SAMMENDRAG AV UTTALELSER, SAMT VURDERING

PLAN 1031 – Utvidelse av Falnes kirkegård

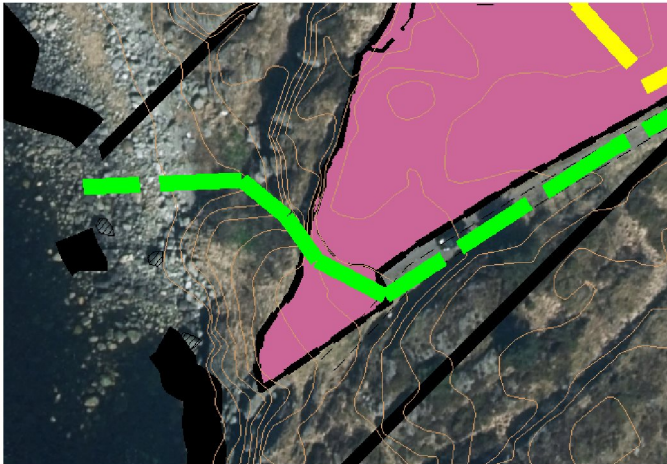
I 100-metersbeltet skal det tas særlig hensyn til natur- og kulturmiljø, friluftsliv, landskap og andre allmenne interesser. De savner en omtale av landskapspåvirkningene opparbeidelsen av gravplasser kan få og illustrasjoner som viser dette. Fastsetting av byggegrense mot sjø bør også baseres på en slik vurdering og kartlegging av de konkrete strandsoneverdiene. Virkningene av utbygging for naturmangfold, friluftsliv, landskap, kulturmiljø og andre allmenne interesser skal vurderes grundig og de kan ikke se at dette er gjort i planen. De har et **faglig råd** om at fastsetting av byggegrense mot sjø gjøres av hensyn til landskap og kulturmiljø og trekkes lenger bort fra sjøen.

- Gravplassen, skal om mulig omfatte en buffersone mellom gravplassareal og naboskap. Den avsatte 3-metersgrensen er tilstrekkelig for vedlikehold og skjøtsel, men den kan være for snau for skjerming.
- Det bør også settes av en buffersone mot sør og vest.
- Gravplassen inngår som en del av kulturmiljøet og landskapet, slik at gravplassen/kirkestedet som hovedregel skal avsettes som hensynssone.

Det er utarbeidet en landskapsplan for å vise hvor mange kistegraver det er plass til på området, i tillegg til interne veger, vannstasjon og hvileplass. Landskapsplanen viser at det er mulig å få plass til like over 1000 kistegraver på området, samtidig som mye av terrengformene bevares. Det vil være et gravfelt med plass til 120-150 kistegraver og den vestligste delen av to andre gravfelt som vil ligge innenfor 100-metersbeltet til sjø. Avstanden fra sjø til starten på nærmeste gravfeltet vil være på ca. 70 meter.

Byggegrensen i sør er satt i kote 9. Det vises til bilde under at etablert sti ned til sjø (grønn stiple linje) ligger utenfor byggegrensen og vil ikke komme i konflikt med allmennhetens tilgang til sjø. Kote 9 er også starten på en bratt skråning i sørvest, der det på en lengde på 5 meter, er et fall på 5 meter (1:1). I formålsgrensen/byggegrensen går også en steingard. I kommunens kulturminneplan skal steingarder hensynas og bevares, dette er også sikret i

bestemmelsene. Byggegrensen blir ikke flyttet, det legges heller inn en ny bestemmelse at landskapsplanen skal være retningsgivende i prosjekteringen. *Plan for gravplassen* skal også godkjennes av Statsforvalteren i Vestfold og Telemark.
